Acuerdo 1269 Por el cual se aprueba la incorporación del cambio en los límites de generación y absorción de potencia reactiva de las unidades 1 y 2 de la planta de generación Termoguajira y la respectiva curva de carga

1269

6 Febrero, 2020

Termoguajira 2

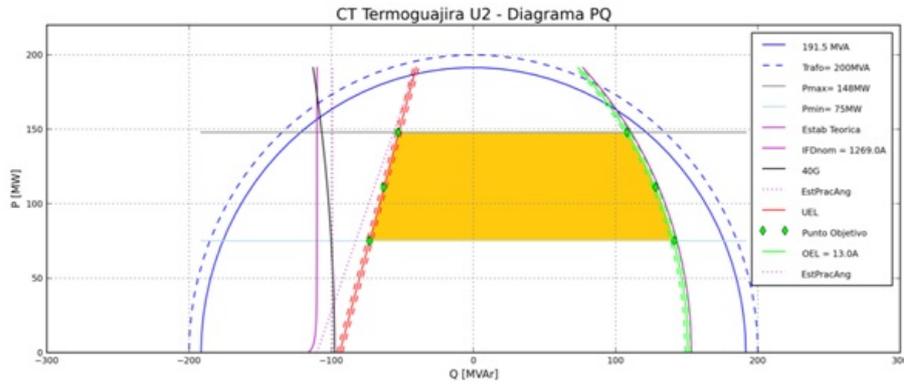
- 1** Aprobar la declaración de una nueva curva operativa de carga de las unidades 1 y 2 de la planta de

generación Termoguajira, en las que se definen la capacidad para entrega y absorción de potencia reactiva de las unidades en función de la potencia activa generada.

Sobre-excitación			Sub-excitación		
P (Mw)	Q (Mvar) Antes	Q (Mvar) Después	P (Mw)	Q (Mvar) Antes	Q (Mvar) Después
75	40	141	75	-40	-73
111	40	128	111	-40	-63
148	40	108	148	-40	-53
